REPÚBLICA DE COLOMBIA
SUPERINTENDENCIA DE INDUSTRIA Y COMERCIO

Resolución N° 29944

Ref. Expediente N° NC2019/0014475

Por la cual se deniega una Patente de Invención

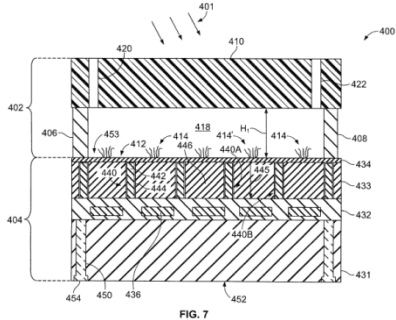
Sin embargo, el incluir que cada columna no está en la superficie activa del sensor para aumentar el área efectiva de detección, utilizando toda el área superficial del sensor, ya está divulgado en D6 que se refiere a una tapa o cubierta (95) que describe un par de columnas (círculos azules), las cuales no se encuentran en el área activa de sensor (102), por lo cual se puede utilizar toda la superficie activa del sensor (102) (círculo rojo) (Párr. 0033), (Fig. 1).

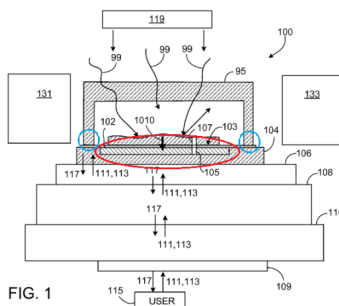
En donde cada columna no está en la superficie activa (105) del sensor (104, 602).	No menciona.	Las columnas de la tapa o cámara superior (950) no se encuentra en la superficie activa del sensor (102). (Fig. 1).

está divulgado en D6 que se refiere a una tapa o cubierta (95) que describe un par de columnas (círculos azules), las cuales no se encuentran en el área activa de sensor (102), por lo cual se puede utilizar toda la superficie activa del sensor (102) (círculo rojo) (Párr. 0033), (Fig. 1).
